REGOLAMENTO DELEGATO (UE) 2023/2048 DELLA COMMISSIONE

del 4 luglio 2023

che rettifica i regolamenti delegati (UE) n. 626/2011, (UE) 2019/2015, (UE) 2019/2016 e (UE) 2019/2018 per quanto riguarda i requisiti di etichettatura energetica per i condizionatori d'aria, le sorgenti luminose, gli apparecchi di refrigerazione e gli apparecchi di refrigerazione con funzione di vendita diretta

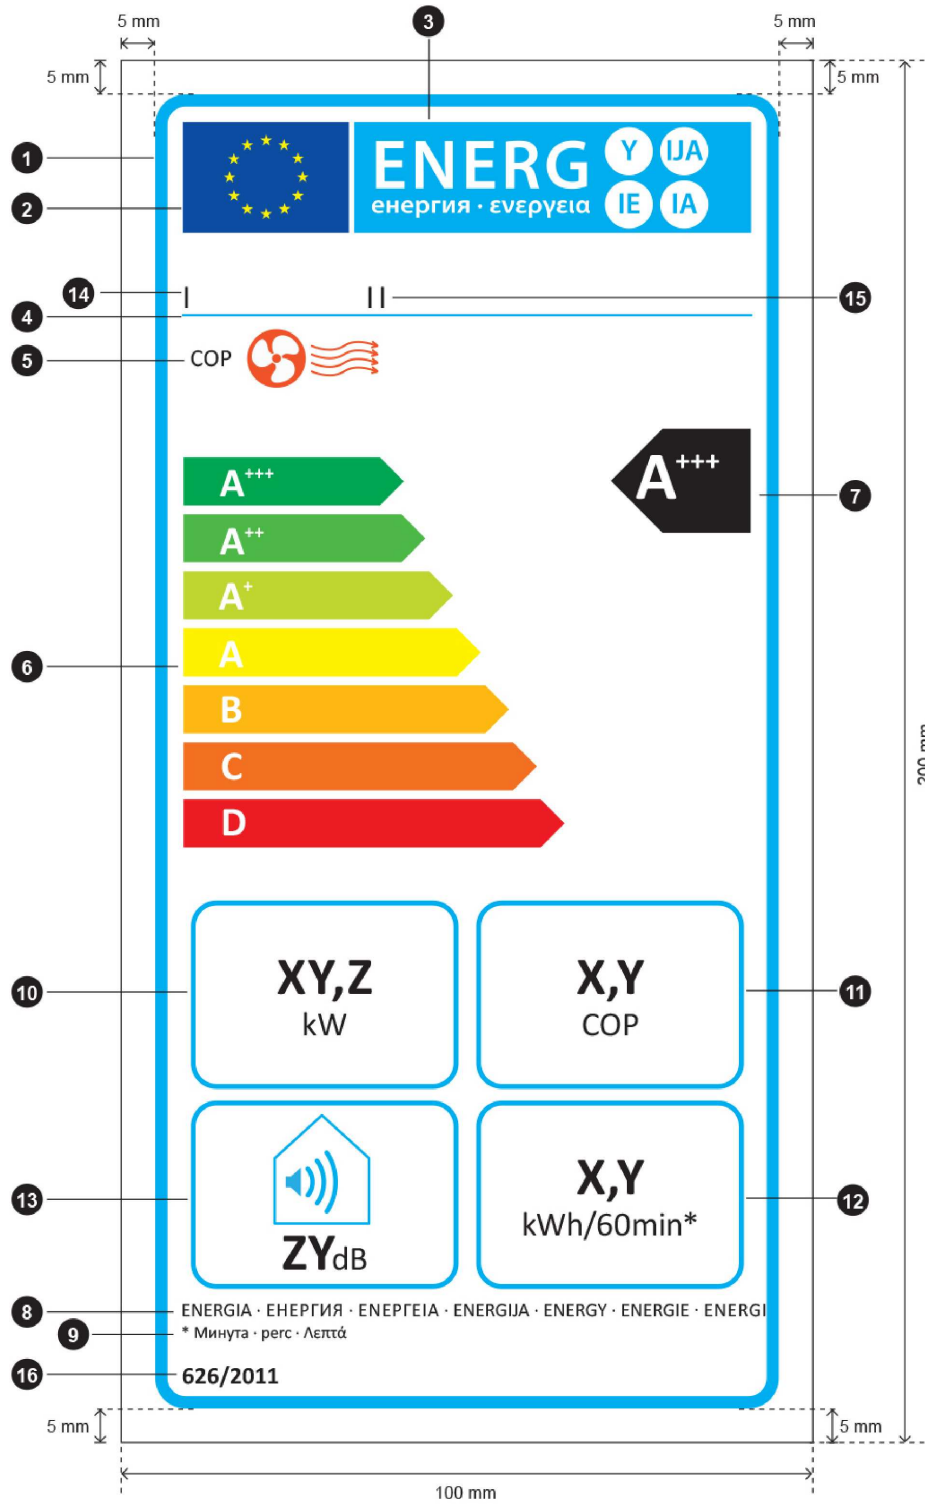
11) sostituire l'immagine della sezione 5.5 con l'immagine seguente:
